Změnový list číslo 136A	
Identifikace akce	
Název akce:	Výstavba Multifunkční sportovní a kulturní haly v Brně
Číslo akce SMVS:	-
Objednatel:	I. Statutární město Brno II. ARENA BRNO, a. s. III. Brněnské komunikace a.s. IV. Teplárny Brno, a.s.
Zastoupen:	Objednatelem
Zhotovitel:	HOCHTIEF CZ a.s., Plzeňská 16/3217, 150 00 Praha 5
SPST:	Společnost INVIN, RUBY, INFRAM a CM
Projektant:	Projektová dokumentace 1 - Arch.Design, s.r.o. a A PLUS a.s. Projektová dokumentace 2 - PK OSSENDORF s.r.o.
Předmět změnového listu	
Úprava potrubí OTK plnící funkci hygienického odvětrání-doplnění ZOTK a VZT	
Část díla dotčená změnovým listem	
D.1.4.10 - ZOT a VZT	
Popis změny, popis technického řešení	
Původní řešení dle smluvní (tendrové) dokumentace :	
Provedení ZOTK a VZT podle Projektové dokumentace 1 – kombinace odvodu kouře a hygienického větrání.	
Nové řešení :	
Provedení ZOTK a VZT dle RPD se zohledněním revizí oproti Původnímu řešení 1 – dochází k rozšíření trubních rozvodů a ventilátorů. Jsou řešeny možné vzduchové zkratky a slepá místa, které by během provozu Díla mohla vést ke komplikacím (například provozním).

ZL 136A - Úprava potrubí OTK plnicí funkci hygienického odvětrání - VZT

NÁVRH N

ZMĚNOVÝ LIST Č. 136
ZMĚNA č.Z.49b_OTK

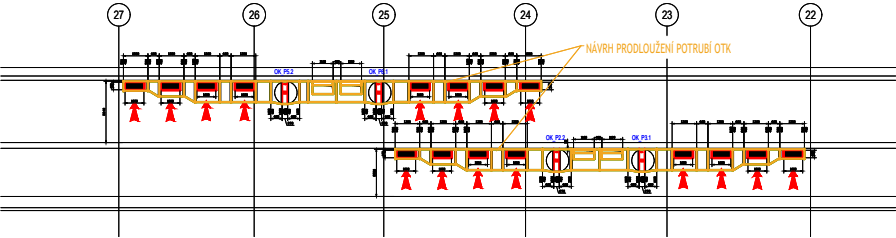
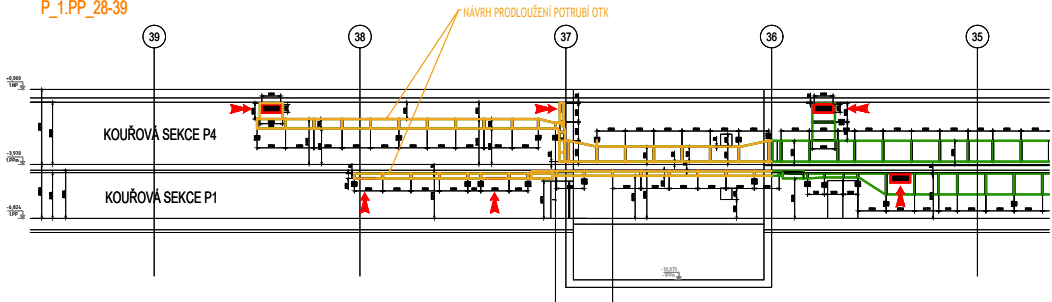
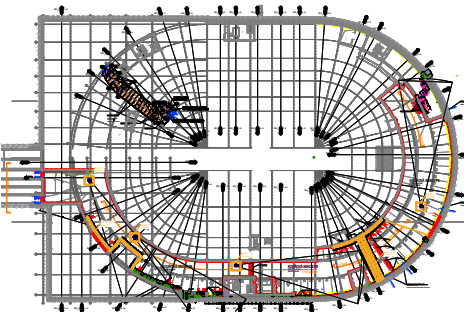
NÁVRH NA ZMĚNU ÚPRAVY POTRUBÍ OTK - PRODLOUŽENÍ POTRUBÍ A
DOPLNĚNÍ VENTILÁTORŮ
